**Avis sur l'évaluation environnementale commune de la mise en
compatibilité du PLU de Valdurenque (TARN) et d'une centrale
photovoltaïque localisée sur l'ancien centre d'enfouissement
technique de Pioch de Gaïx**

N°Saisine : 2024-13 633

N°MRAe : 2024AO107

Avis émis le 18/10/2024

Figure 2 : plan de masse du projet - source orthophoto – réalisation ARTIFEX)

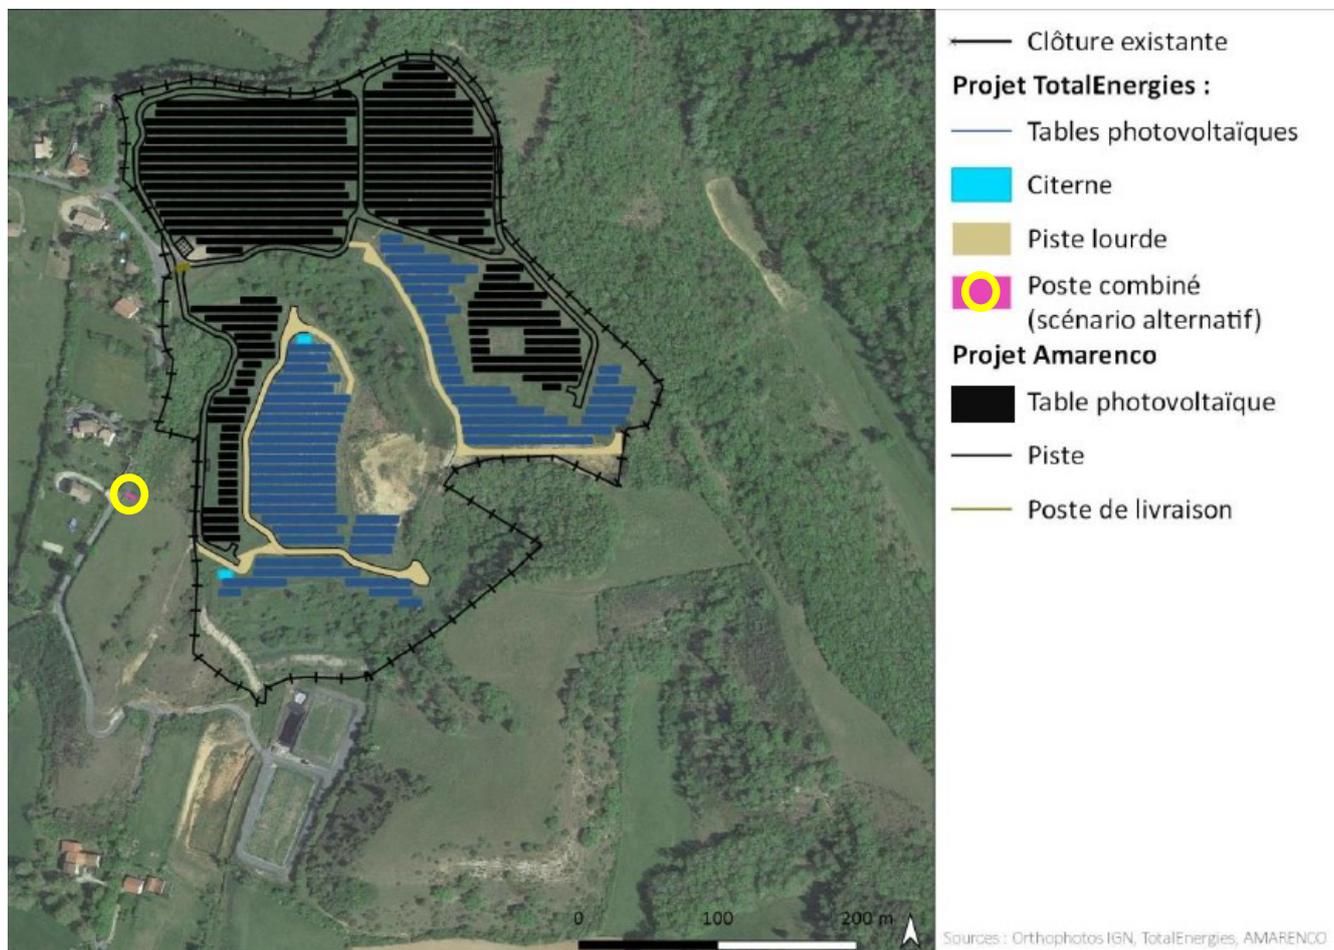
Le projet prévoit deux scénarios : un scénario principal (privilégié) dans lequel les deux opérateurs peuvent se raccorder sur le même poste combiné (poste de transformation et de livraison électrique), et un scénario alternatif dans lequel TotalEnergies doit prévoir la construction d'un second poste combiné dans la partie sud-ouest du site.

Le projet AMARENCO (en noir sur le plan de masse) prévoit l'implantation de 9 264 modules sur une surface projetée au sol de 2,4 ha. Les structures fixes inclinés à 22° seront ancrées au sol via des longrines ou des gabions afin de ne pas altérer la remise en état réalisée pour le centre d'enfouissement. La hauteur minimale des panneaux sera de 0,8 m et la hauteur maximale de 2,4 m.

Le projet TotalEnergies, en bleu sur le plan de masse ci-dessus, prévoit l'implantation de 4 108 modules sur des structures fixes inclinés à 20°. Les structures seront ancrées grâce à des longrines ou des gabions. La hauteur des tables sera de 0,80 m au point le plus bas et de 2,4 m au maximum et.

Des pistes légères (ligne noire continue sur le plan) sont prévues, ainsi que des pistes lourdes pour les services d'incendie et de secours (en jaune sur le plan). Deux citernes incendie sont également prévues (en bleu clair).

La MRAe relève par ailleurs qu'avec une hauteur minimale des panneaux fixée à 0,80 m, le projet ne répond pas aux critères de l'arrêté du 29 décembre 2023 définissant les caractéristiques techniques des installations de production d'énergie photovoltaïque exemptées de prise en compte dans le calcul de la consommation d'espaces naturels, agricoles et forestiers.
